# 天ヶ瀬ダム再開発事業における地質調査について

## 1. 活断層調査(第四紀断層調査)結果について

天ヶ瀬ダム周辺平面図

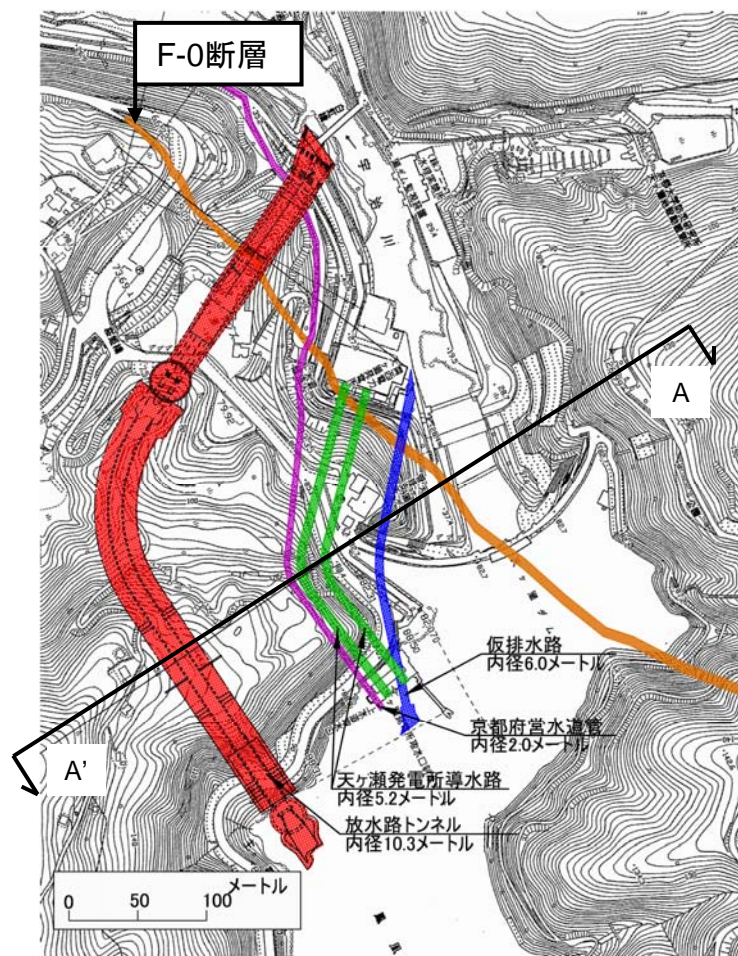
注1) 一般の方から質問のありました天ヶ瀬ダム近傍に位置するF-O断層は、活断層ではありません。

空中写真(40,000分の1)、地形図(25,000分の1)の判読により天ヶ瀬ダム(放水路トンネル予定地含む)から半径3kmの範囲内で右図の6つの線状模様(活断層の可能性のあるもの)を抽出し、現地調査を実施しました。

その結果、天ヶ瀬ダムの下を通る活断層はないことを確認しました。

なお、右図の「線状模様②」は天ヶ瀬ダムの方向に向かっていますが、線状模様の端から天ヶ瀬ダムまでの間の地層を現地調査した結果から、この部分については、20~30万年程度は活動していないものと確認しています。

注) F-0断層とは、天ヶ瀬ダム建設時に確認されている断層であり、活断層ではありません。なお、「F-0」とは、資料整理上の記号です。

天ヶ瀬ダムと各施設の位置関係図(A-A'断面)

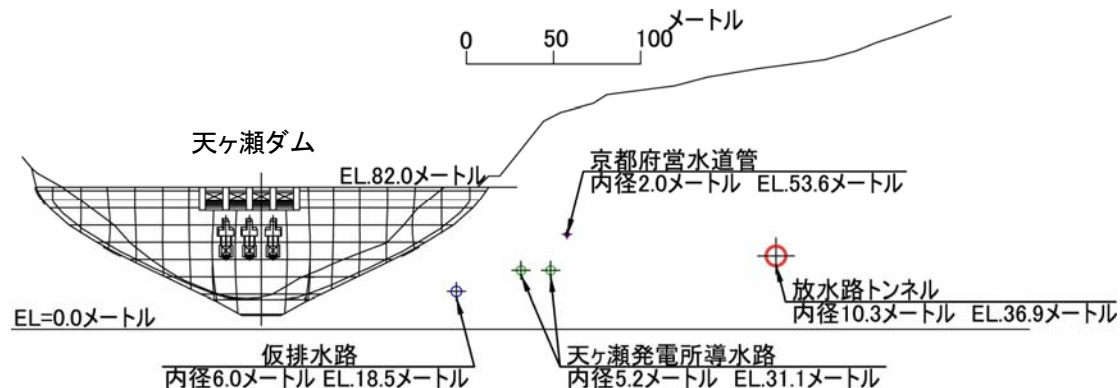
※受付番号1193,1196への回答より

ダム本体端部よりほぼ100メートル離れると、基礎岩盤の応力変位の影響は受けなくなります。

当トンネルとダムとの離隔距離は150メートル確保していることから安全と判断しています。

なお、解析は有限要素法にて実施しました。
